プリント基板用製品 LMZFL シリーズのレバー材料変更のお知らせ

■ 対象シリーズ:

LMZFL 5/135 シリーズ、LMZFL 7/135 シリーズ、LMZFL 10/135 シリーズ

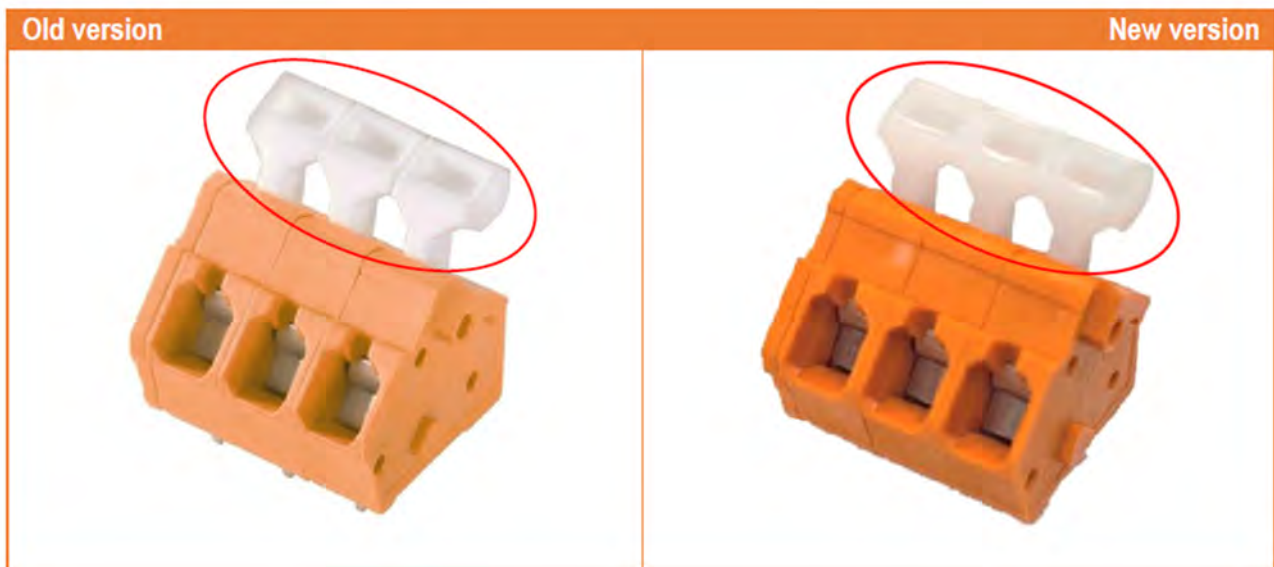
この度、プリント基板用製品 LMZFL シリーズの 135 度製品につきまして、レバー材料を PA66(V0)から POM (HB)へ変更させていただく事となりました。本件は従来使用していた PA66(V0)材料の入手性の問題から生産の遅れが生じておりました。入手性の良い POM (HB)へ変更することにより生産の納期の改善が見込め、より安定した製品供給を可能にします。この変更に伴う、電気および機械的仕様、品番、型式、梱包単位などの変更ありません。また外形寸法および基板レイアウトの変更もありませんので、ご使用中のハウジングや基板をそのまま、ご使用いただけます。

■ 変更内容:

2023年9月の生産分より順次変更
